Ministero dell' Ambiente e della Sicurezza Energetica

Parere n. 96 del 01/12/2022

Progetto	<p style="text-align: center;">Istruttoria Valutazione Impatto Ambientale</p> <p>Progetto di un nuovo impianto agrovoltaico, denominato "FV_Licodia 177", della potenza complessiva pari a 177,77 MW, ubicato nel Comune di Caltagirone (CT), in località Ramione, e le relative opere di connessione alla rete da realizzarsi nei Comuni di Licodia Eubea (CT) e Mazzarrone (CT), in località Marineo</p> <p style="text-align: center;">ID_VIP: 7731</p>
Proponente	<p style="text-align: center;">GPE Licodia S.r.l.</p>

ID_VIP 7731 Progetto di un nuovo impianto agrovoltaiico, denominato "FV_Licodia 177", della potenza complessiva pari a 177,77 MW, ubicato nel Comune di Caltagirone (CT), in località Ramione, e le relative opere di connessione alla rete da realizzarsi nei Comuni di Licodia Eubea (CT) e Mazzarrone (CT), in località Marineo – Istruttoria VIA

Figura 3 – Incremento di visibilità degli impianti FER con il Progetto – in arancione il Progetto omissso dal Proponente

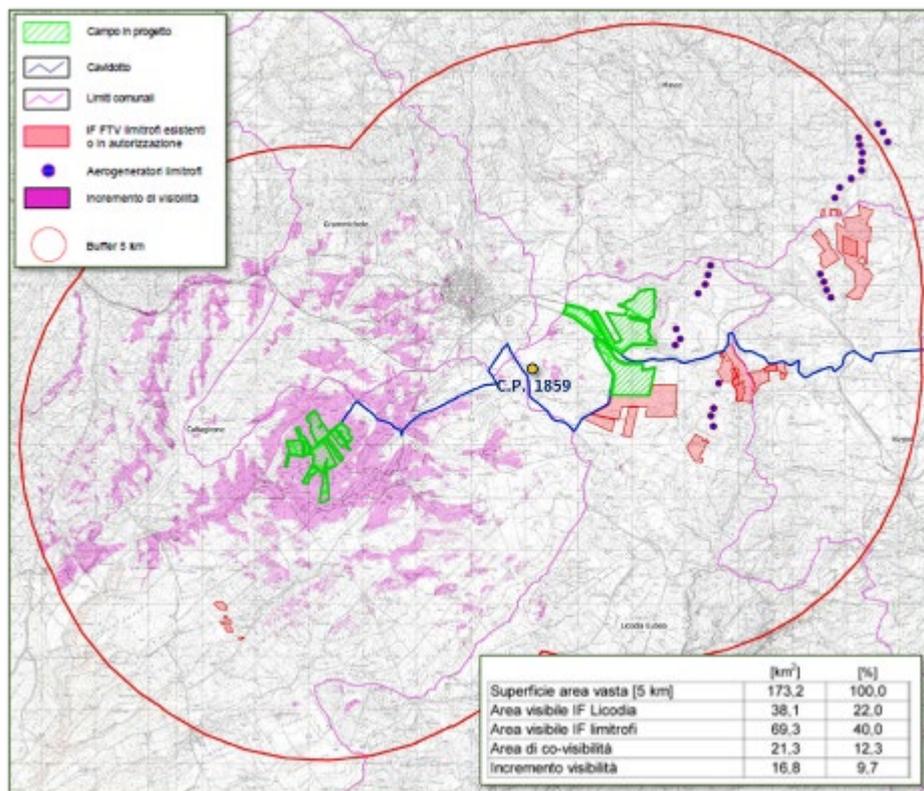
Per quanto riguarda gli impatti cumulativi è stata redatta un'apposita cartografia⁷ per valutare, entro un buffer di 5 km, l'intervisibilità tra il parco fotovoltaico e le altre strutture di produzione di energia da fonti rinnovabili esistenti, in progetto o in autorizzazione (Figura 3).

L'area di visibilità teorica senza opere di mitigazione risulta pari al 22% della superficie dell'area vasta e l'incremento di aree di visibilità dovuto alla realizzazione del progetto, sia riguardo gli impianti esistenti sia riguardo l'ipotesi che si realizzassero anche tutti gli altri parchi in autorizzazione, è limitatissima e pari al 9,7% rendendo l'impatto cumulativo trascurabile.

Dalla verifica effettuata dalla Commissione in data 24/11/2022 sul Portale Valutazioni Ambientali della Regione Siciliana⁸ agli impianti individuati dal Proponente va aggiunto il Progetto “IMPIANTO FOTOVOLTAICO LICODIA EUBEA 1PV POTENZA NOMINALE 6,846 MWP COMUNE DI LICODIA EUBEA (CT)” – Codice Procedura 1859⁹ -Procedura PUAR trasmessa alla C.T.S.

A causa del blocco informatico del portale pubblico Atlaimpianti del GSE https://atla.gse.it/atlaimpianti/project/Atlaimpianti_Internet.html in data 17/11/2022 non è stato possibile verificare l’esistenza di altri impianti fotovoltaici di cui il SIA omette menzione.

Figura 4 - Impianti agrivoltaici in corso di VIA e relative opere di connessione

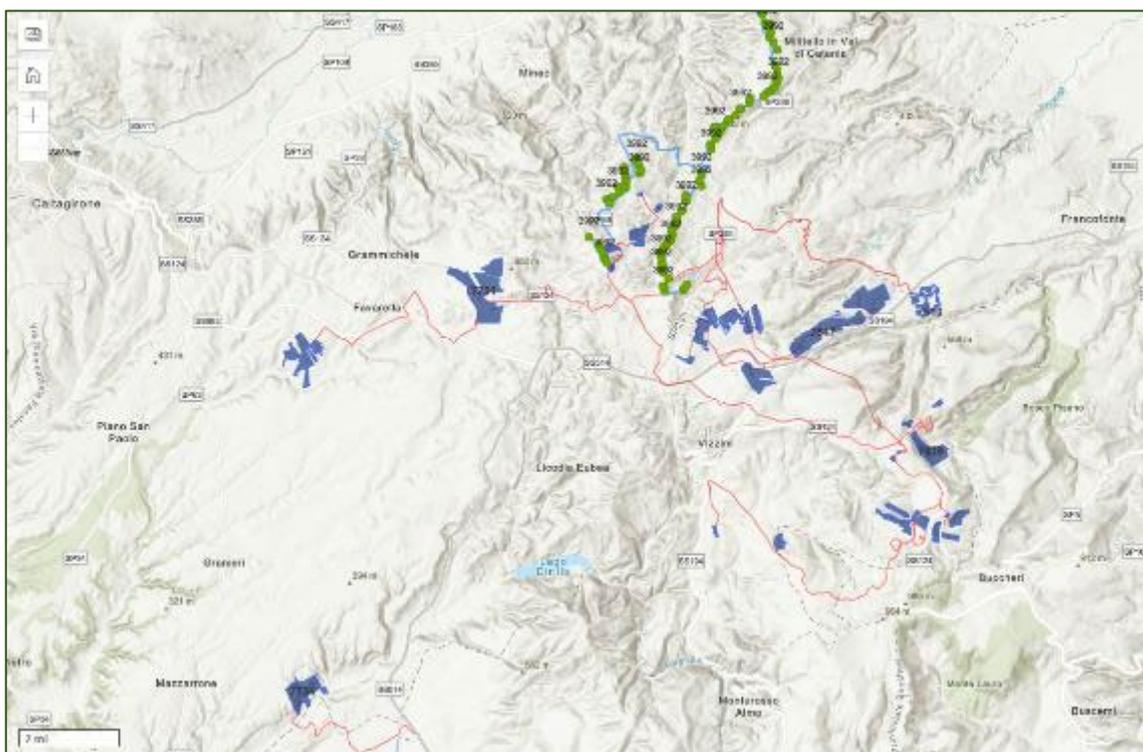
Come si evince dalla Figura 4 tali impianti ricadono nel raggio di 10km dall'area di progetto.

Ad esito dell'analisi documentale e delle verifiche effettuate, la Commissione valuta che possano sussistere impatti cumulativi sulle componenti suolo, biodiversità e paesaggio. Tali impatti sono ancor più rilevanti per la presenza di aree pregiate dal punto di vista ecologico nelle adiacenze del progetto (cfr. sezione IV.4). In particolare, il Proponente dovrà individuare un'area pari al 25% della superficie totale occupata dai pannelli fotovoltaici provvedendo a una rinaturalizzazione utilizzando specie vegetali autoctone. Tale area potrà essere scelta all'interno o all'esterno dell'area di impianto. La rinaturalizzazione andrà realizzata secondo specifici criteri al fine di aumentare gli effetti positivi sulle componenti biodiversità e paesaggio, come indicato nella sezione IV.4.

Pertanto, a titolo di compensazione di impatti cumulativi dovuti alla possibile presenza di altri impianti FER, per un eventuale esito positivo delle procedure VIA in corso, il progetto debba essere integrato con misure specifiche descritte nelle **Condizioni ambientali n. 1d, 1e, 1f e n. 2**.

Figura 5 – Campo “Marineo” e Rete Ecologica Regionale

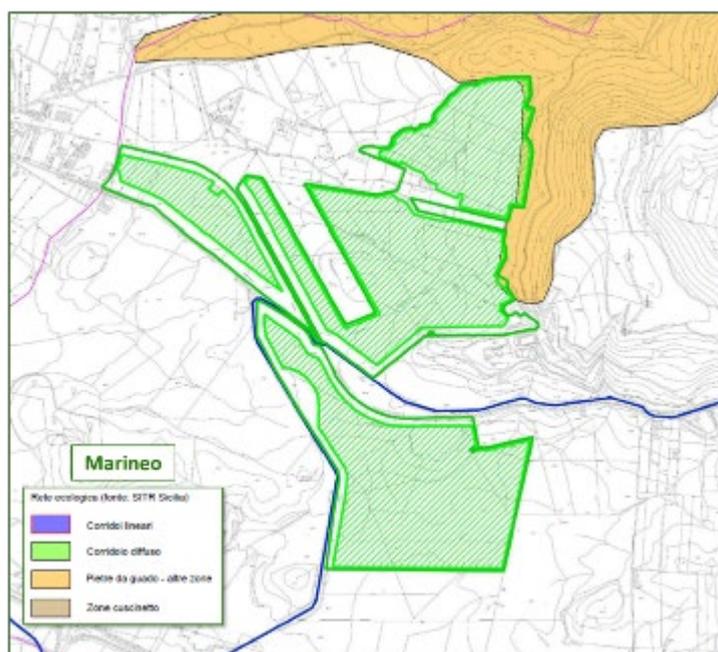
La Commissione segnala la prossimità e la piccola fascia di sovrapposizione tra il perimetro orientale del Sottocampo Marineo e una "zona cuscinetto" della Rete Ecologica Regionale (Figura 5).
